リコール届出日：平成28年9月20日

リコール届出番号	外-2373	リコール開始日	平成28年9月21日
届出者の氏名又は名称	フォルクスワーゲン グループ ジャパン株式会社 代表取締役社長 ティル・シェア	製作国：イギリス 製作者名：ベントレー モーターズ リミテッド 問合せ先：ベントレーコール（フリーダイヤル） 0120-97-7797	
不具合の部位（部品名）	窓ガラス（サンルーフ）		
基準不適合状態にあると認める構造、装置又は性能の状況及びその原因	サンルーフ付き車両において、サンルーフの製造が不適切なため、サンルーフガラスとフレームの接着力が低いものがある。そのため、使用過程で接着力が低下すると、走行中の風圧によってサンルーフガラスが脱落するおそれがある。		
改善措置の内容	全車両、サンルーフガラス取付部に接着剤を追加する。		
不具合件数	0件	事故の有無	無し
発見の動機	本国からの情報による。		
自動車使用者及び自動車分解整備事業者に周知させるための措置	<ul style="list-style-type: none"> 自動車使用者：ダイレクトメール、電話、または訪問により通知する。 自動車分解整備事業者：日整連発行の機関誌に掲載する。 対策実施済車には、運転者席側ドア開口部のドアロックストライカ付近に外-2373のステッカーを貼付する。

改善箇所説明図

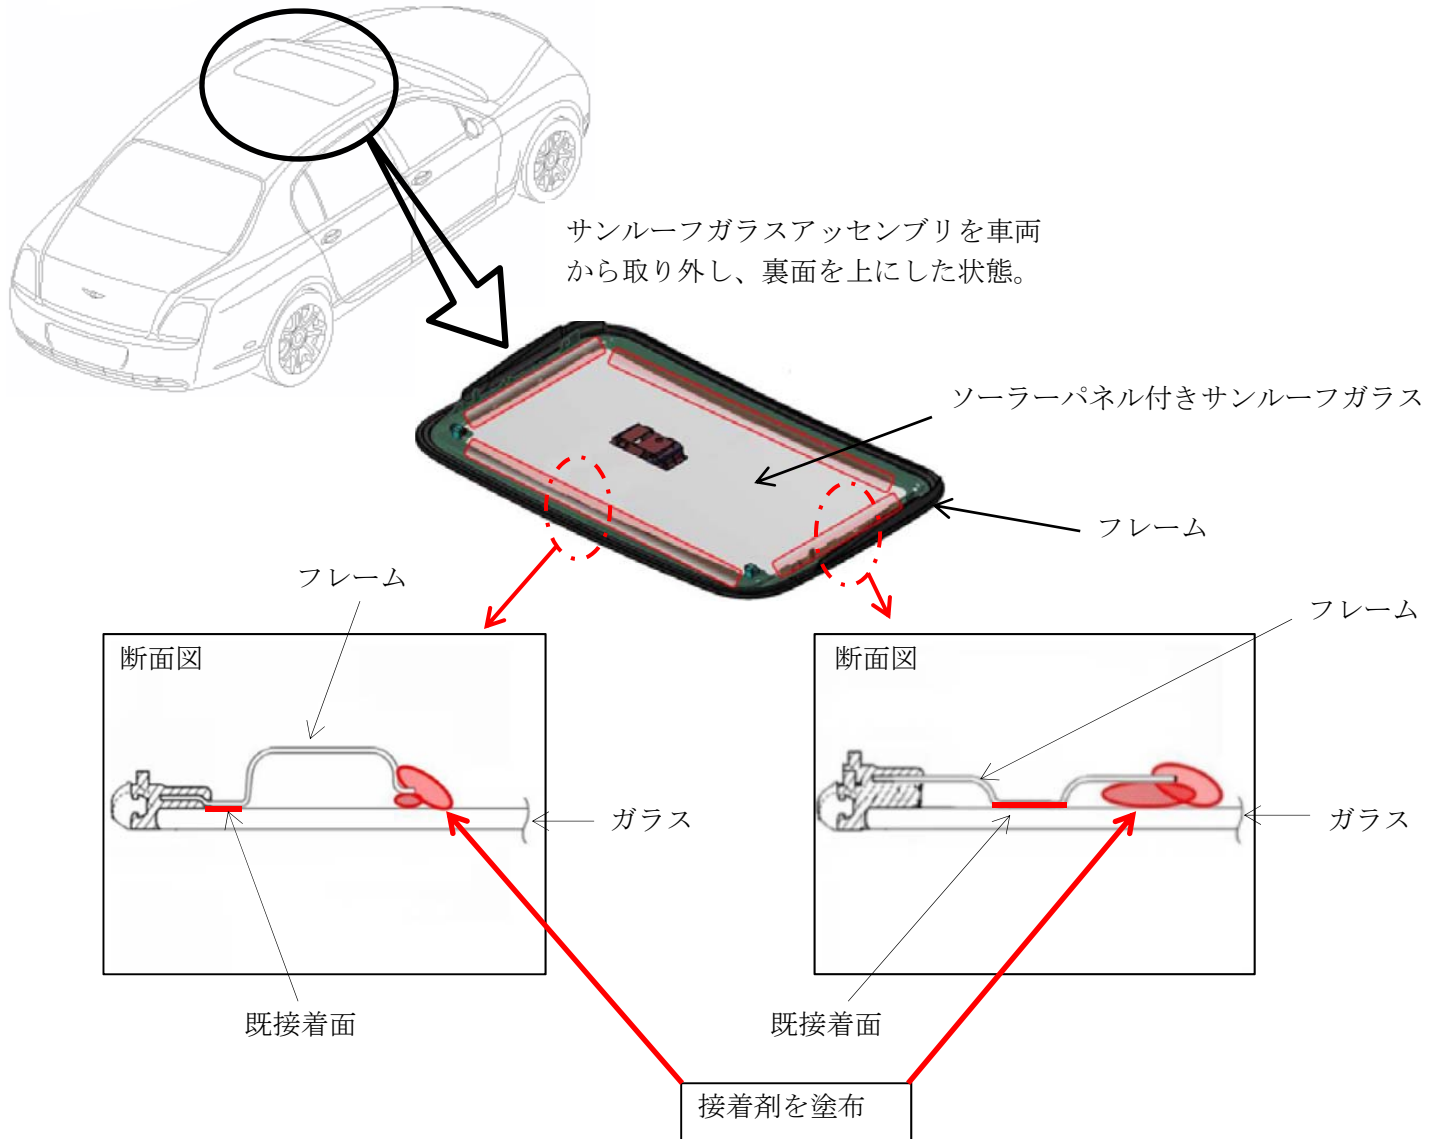
不具合の内容

サンルーフ付き車両において、サンルーフの製造が不適切なため、サンルーフガラスとフレームの接着力が低いものがある。そのため、使用過程で接着力が低下すると、走行中の風圧によってサンルーフガラスが脱落するおそれがある。

改善の内容

全車両、サンルーフガラス取付部に接着剤を追加する。

識別

サンルーフブラインドのクリップに黄色のペイントを塗布する。
